Bilag 11

Supplerende høring Tillæg 1 til Lokalplan Nuuks Plads Metrostationsplads Foreslåede ændringer efter den offentlige høring

Som følge af den offentlige høring foreslås en række ændringer.

Tegning 5c · Porte og passager

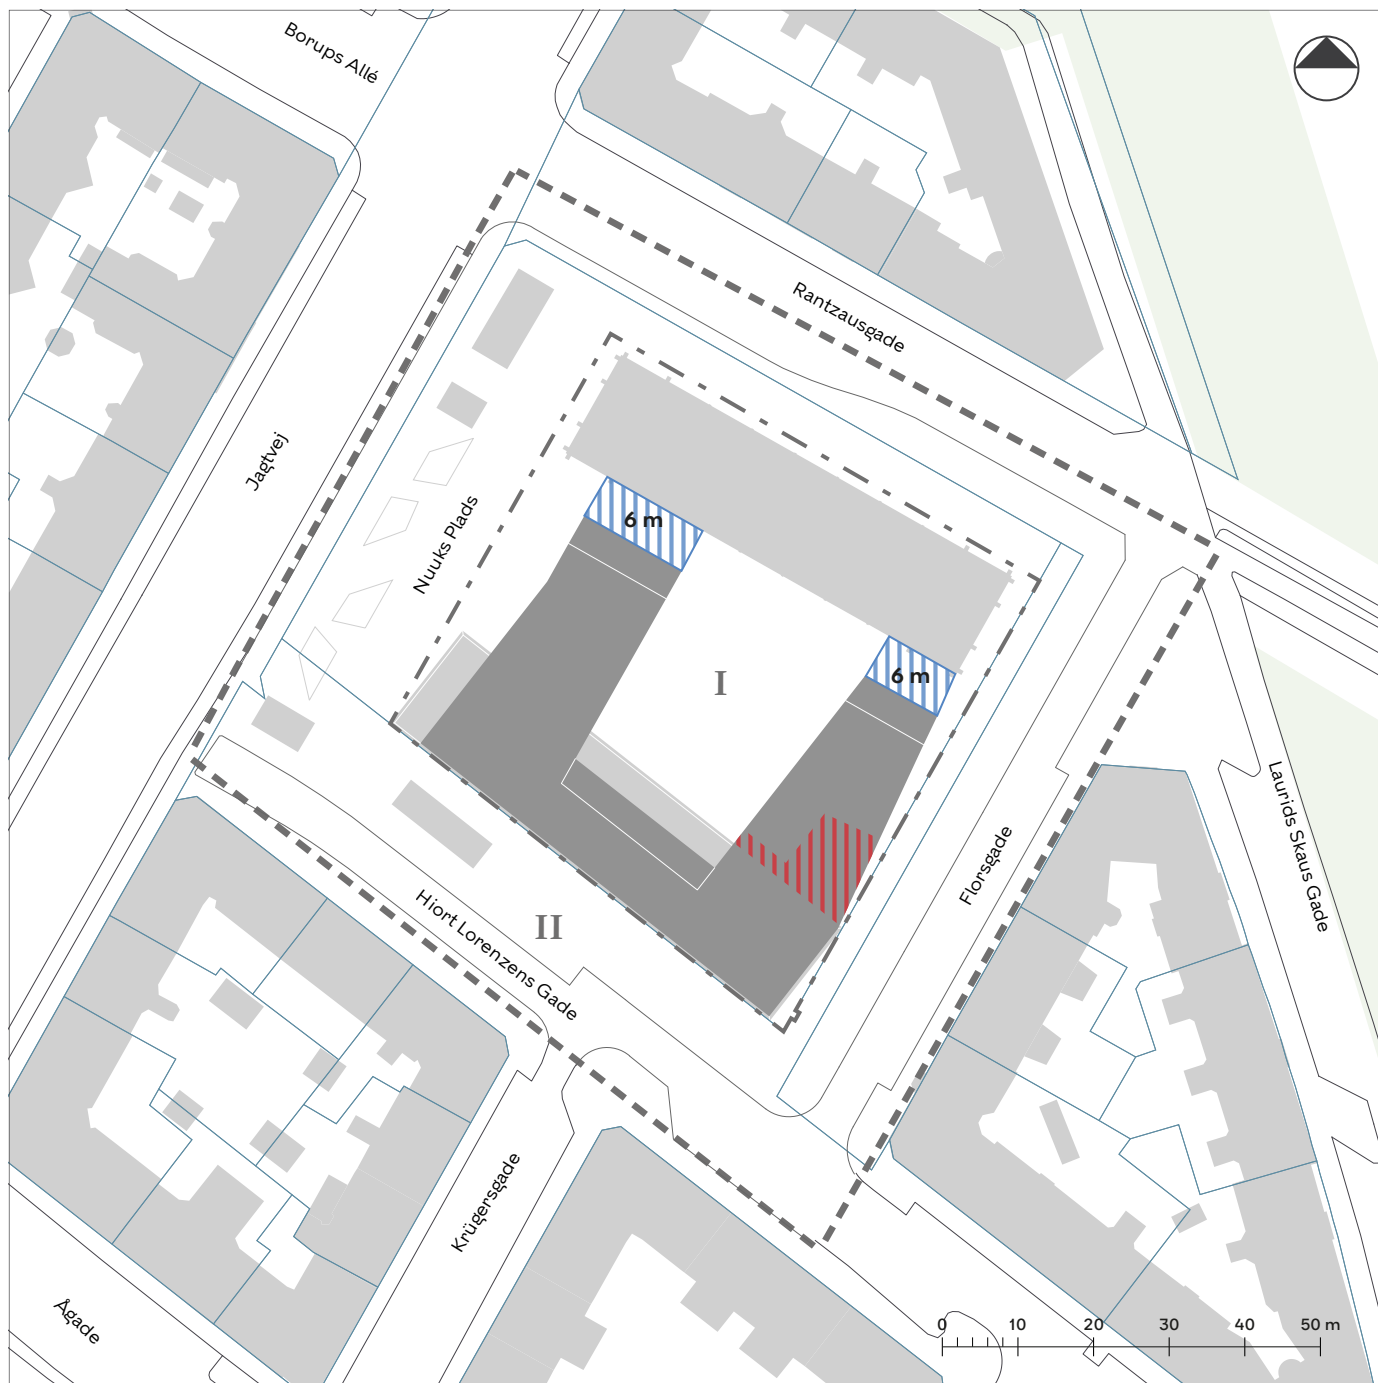
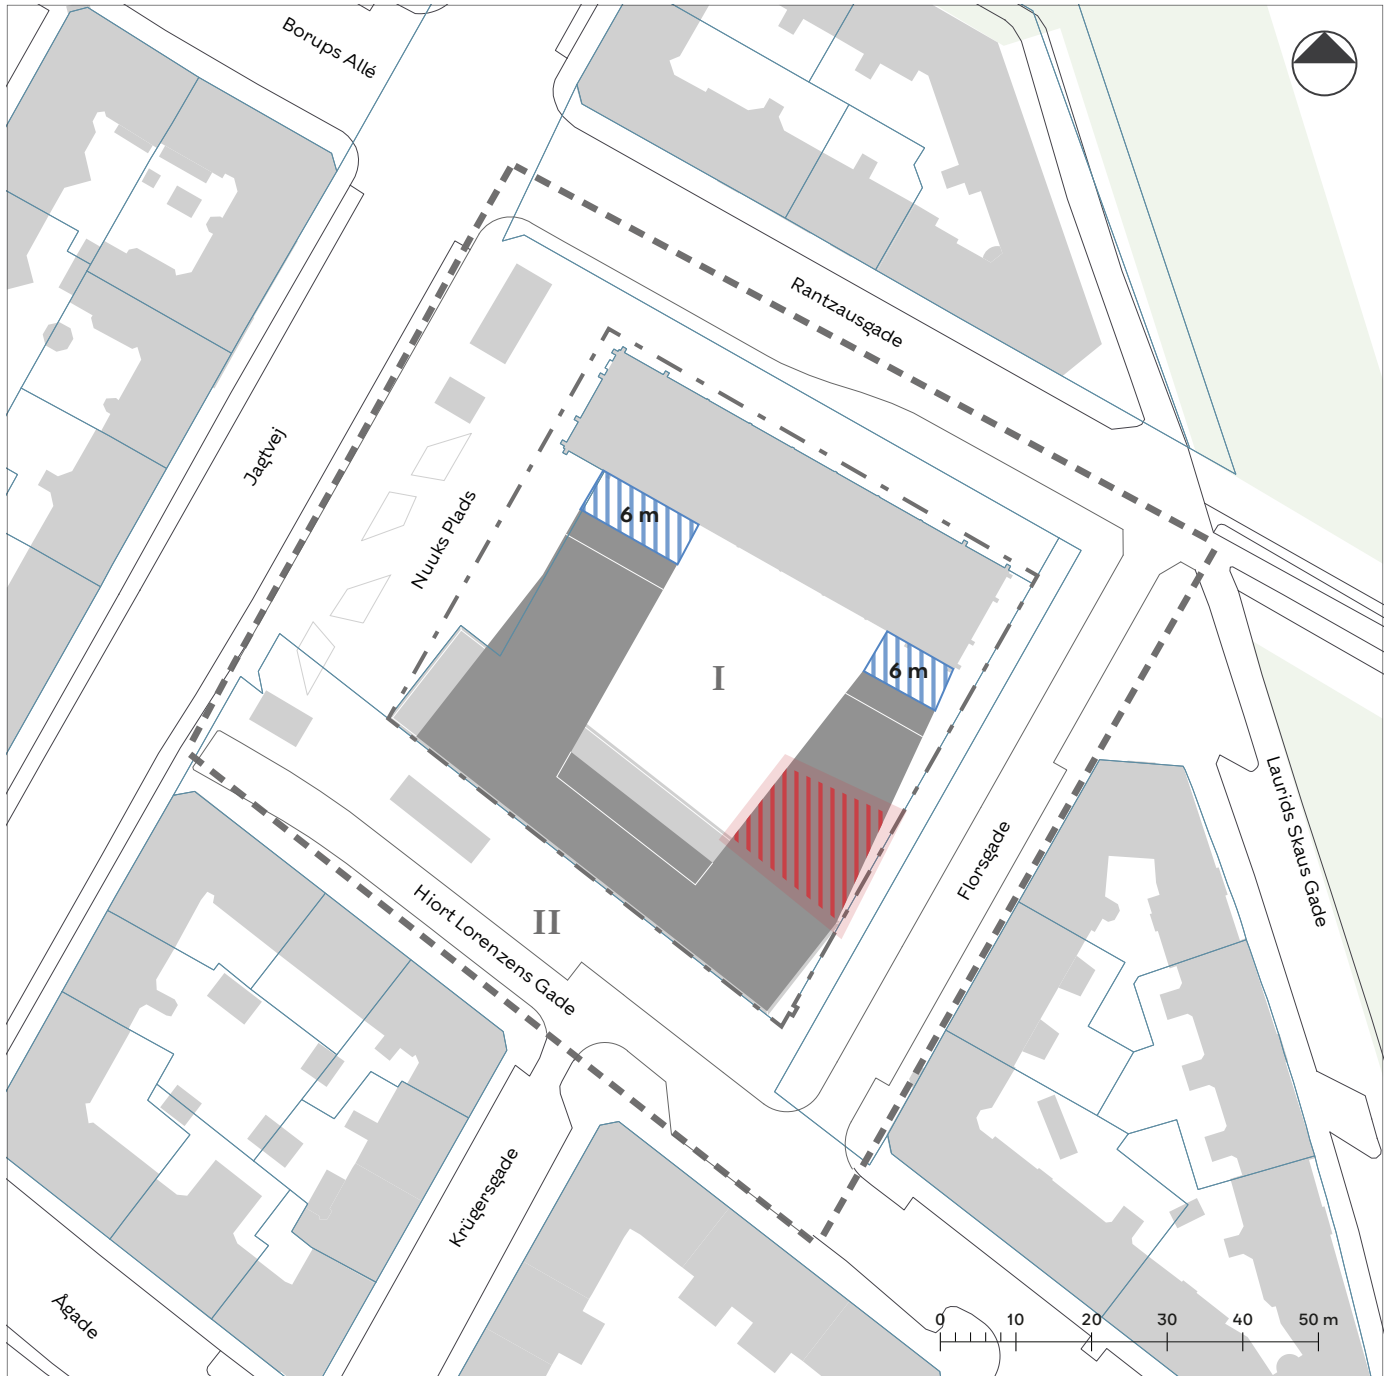
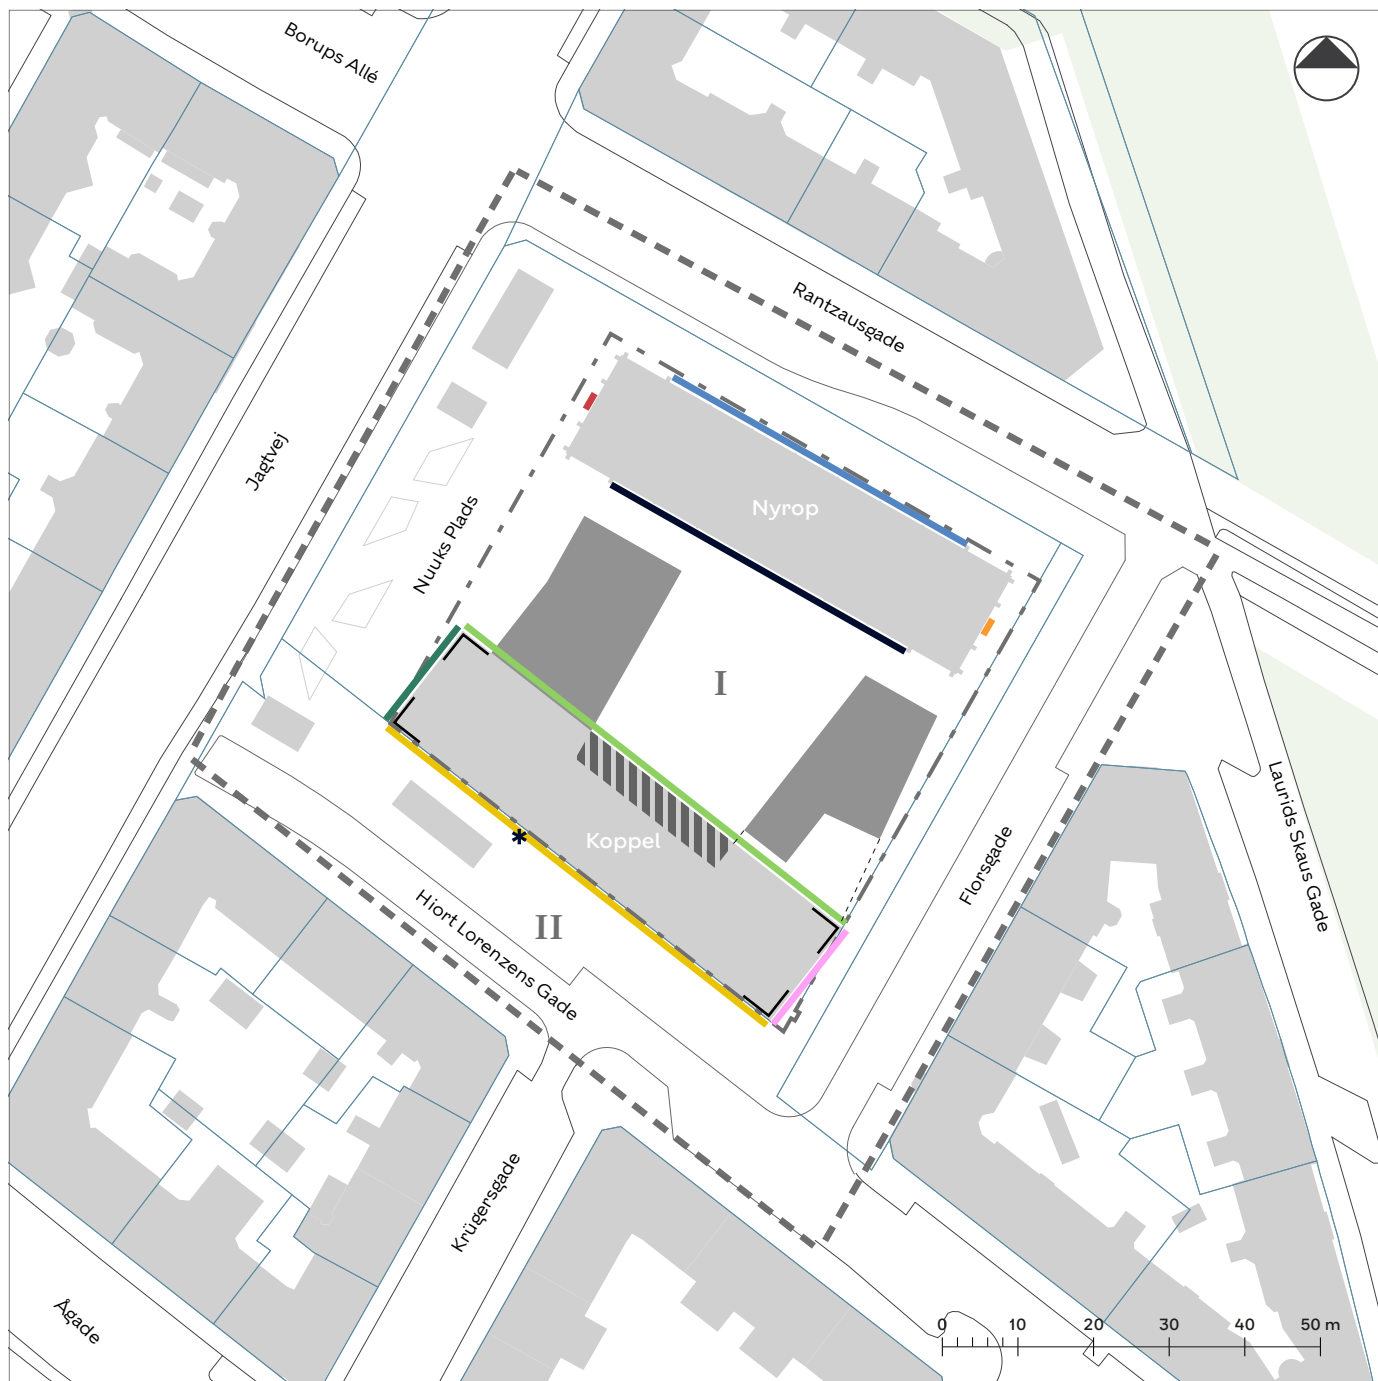
Bygherre ønsker et felt for placering af port. Porten ønskes flyttet væk fra Koppels bygning. Et felt fremfor en eksakt placering skaber større fleksibilitet. Portens bredde ønskes angivet til min. 1,4 m.

- § 6, stk. 2. Bebyggelsens placering
c) "Porte og passager skal placeres, som vist på tegning 5c. **Portrum skal have en bredde på min. 1,4 m i lige linje. Der må ikke være barrierer som cykelstativer og andet mellem Florsgade og det indre byrum.**"
- Lokalplantegninger tilrettes
Tegning 2a - Anvendelse.
-Markering af gråt felt for anden anvendelse udvides.
Tegning 5c - Porte og passager og Tegning 6a - Ydre fremtræden
-Der angives et felt.
- Redegørelsen
-Konsekvensrettes bl.a. illustrationsplan og vignet af trafikforhold (se ovenfor pkt. 'Bilparkering')

Tegning 6a · Ydre fremtræden (bevaringsværdig bebyggelse)

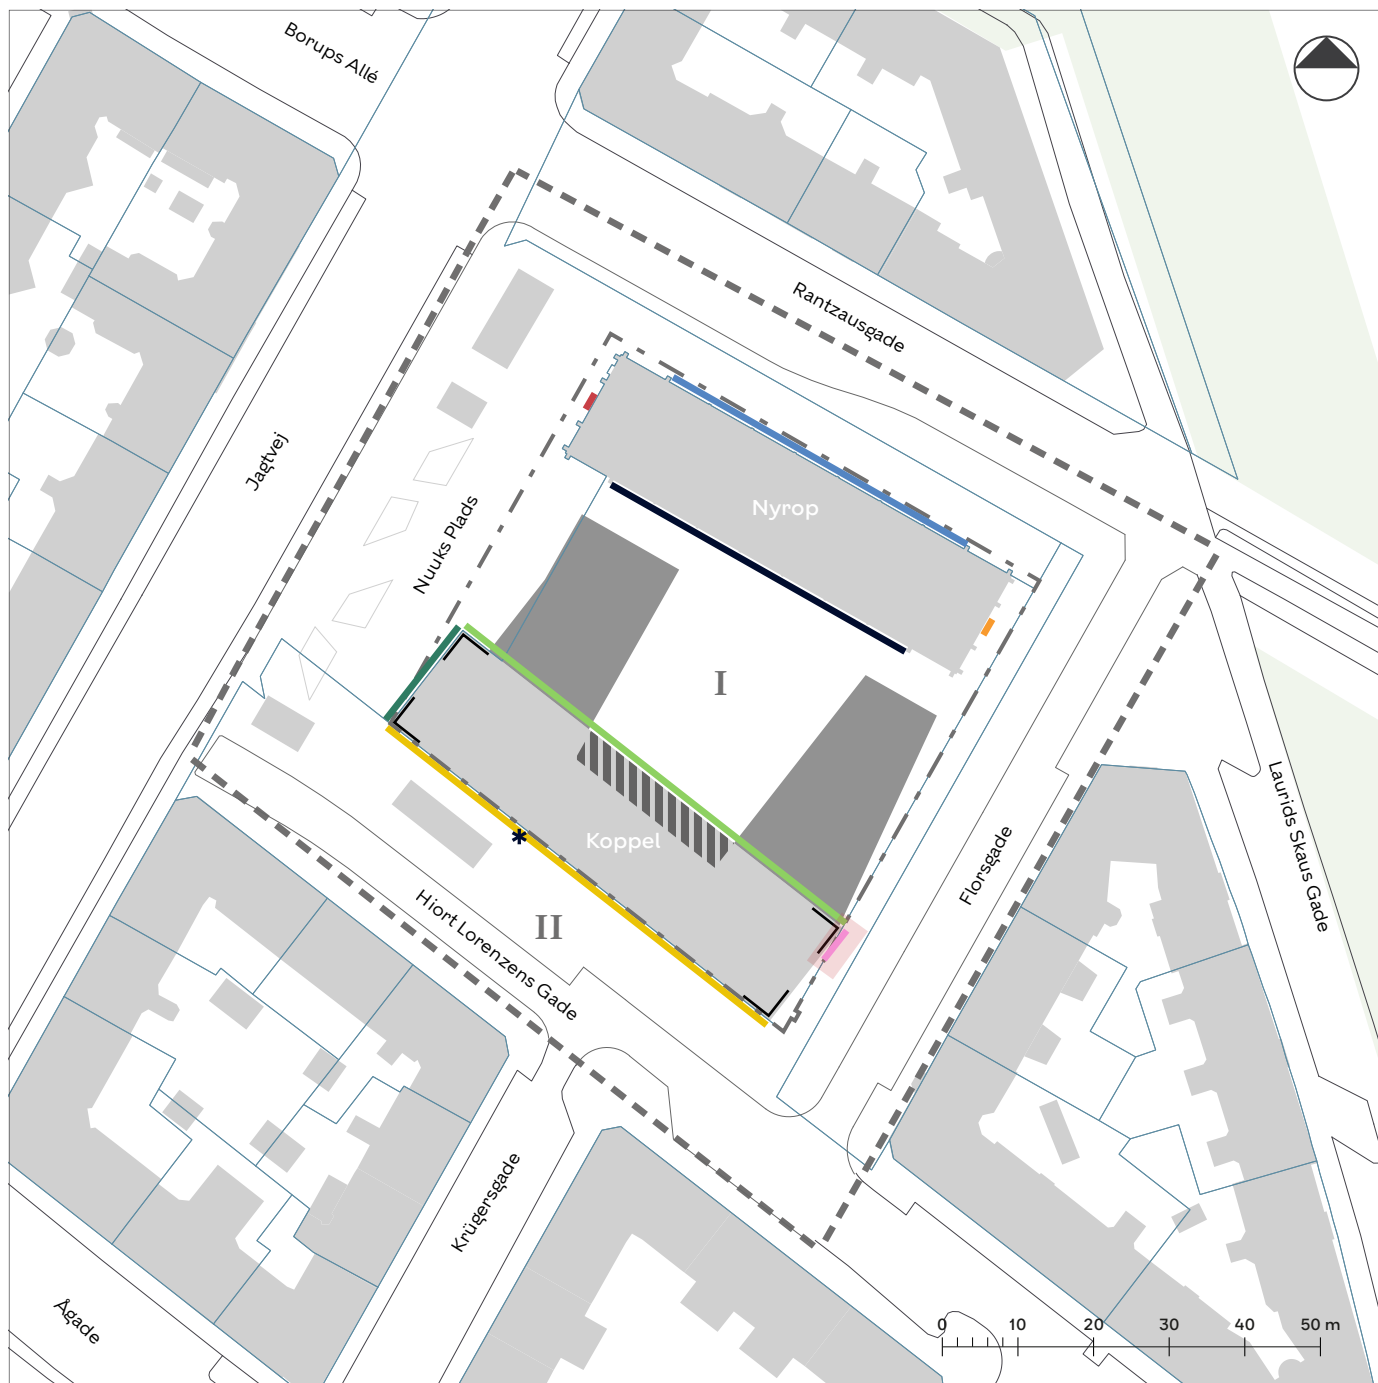
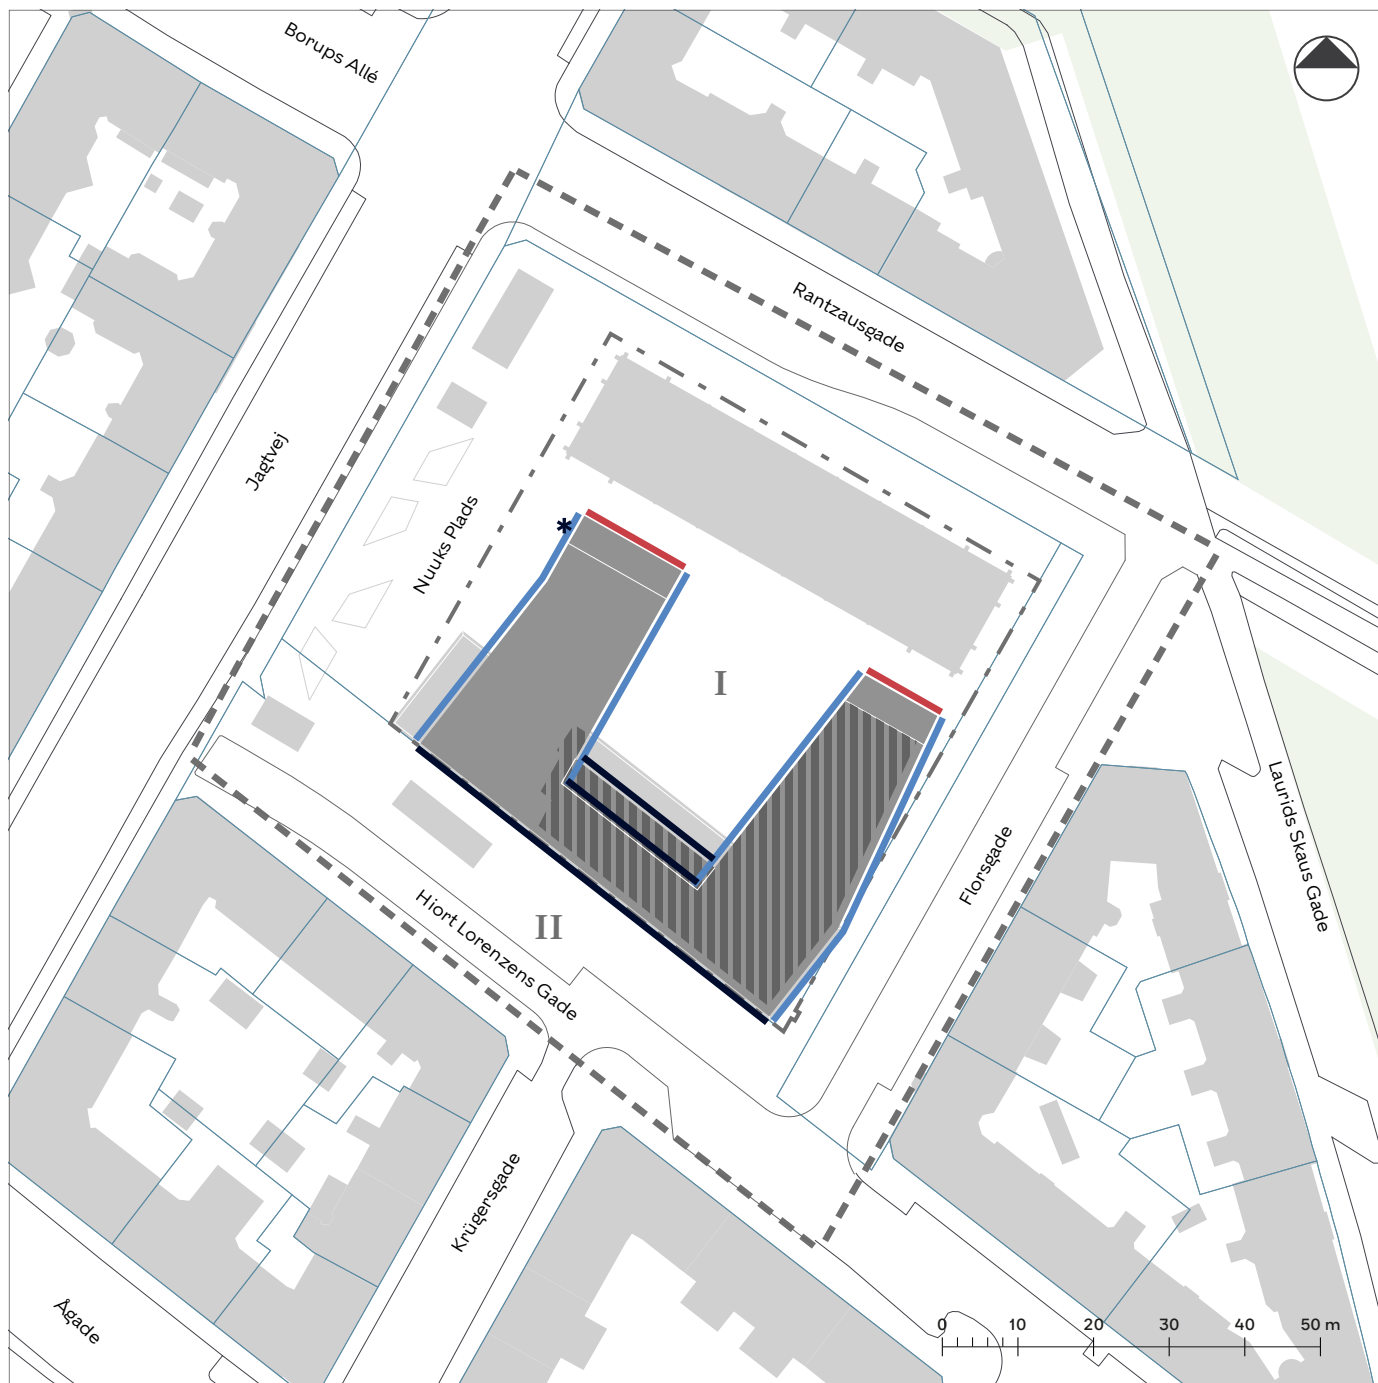
- Lokalplantegninger tilrettes
Tegning 6a - Ydre fremtræden
-Signaturen uinddækket porthul ændres til portlåge
- Redegørelsen
-Redegørelsen konsekvensrettessom følge af ændringerne.

k) '....Portlåger skal udføres med lukket beklædning i metal eller skifer. Der kan også indsættes en portlåge laves et uinddækket porthul i facade f, hvis der er med adgang til bagvedliggende cykelparkering. rampe til kælder. Portlåge Porthullet skal være placeret som vist på tegning 6a og må maks. være 3 m i bredden og maks. 1 etage i højden.
